改善箇所説明図

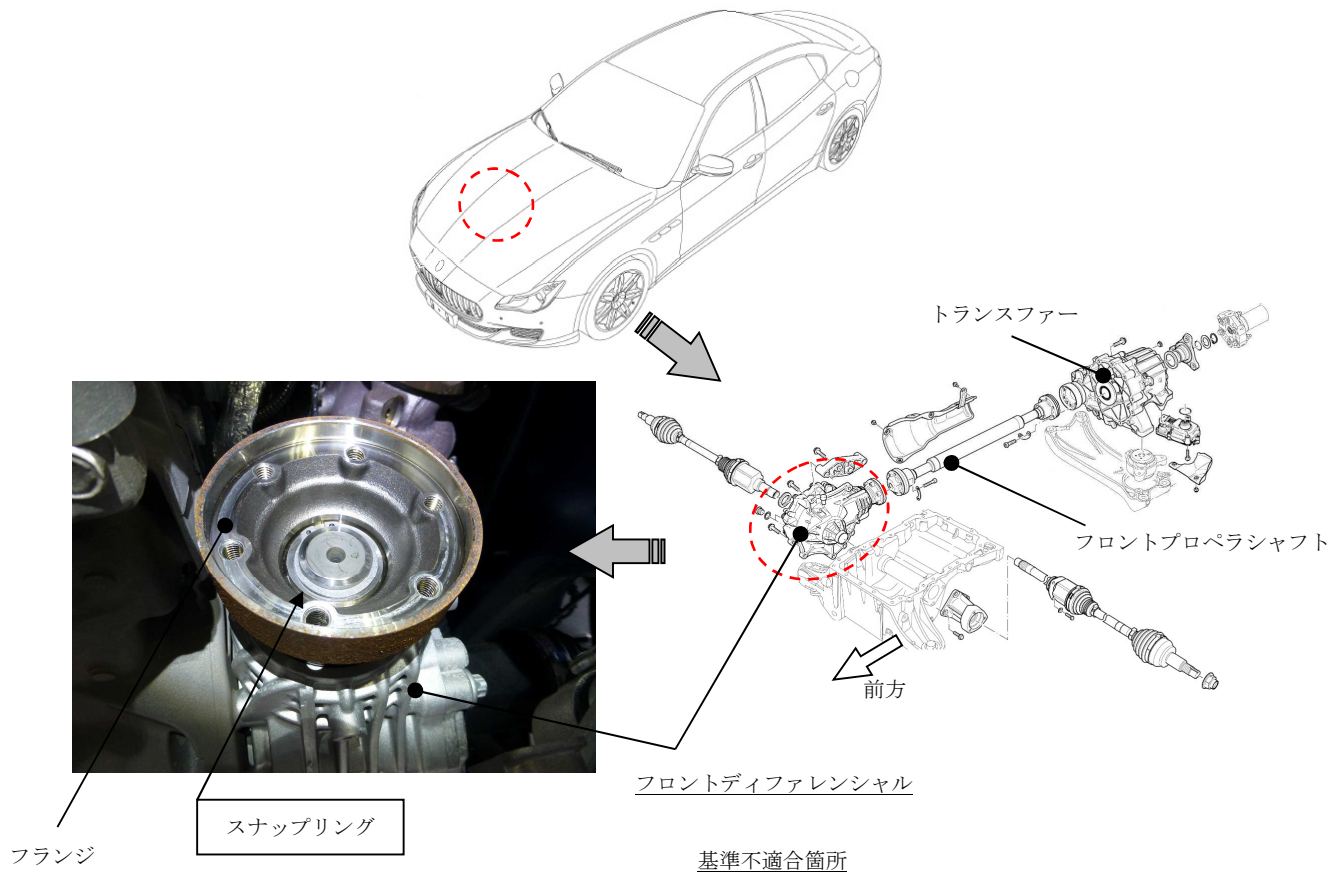
基準不適合箇所

フロントディファレンシャルにおいて、構成部品を固定するスナップリングの高負荷走行に対する設計が不適切なため、高負荷走行によりスナップリングが変形して脱落することがある。

そのため、そのままの状態で使用を続けると、構成部品の固定が緩み、最悪の場合、フロントディファレンシャルが破損するおそれがある。

改善の内容

全車両、スナップリングに対策用スペーサーを装着する。また、スナップリングを点検し、異常がある場合はフロントディファレンシャルを新品に交換して対策用スペーサーを装着する。

※注意： は対策部品の装着位置を示す。
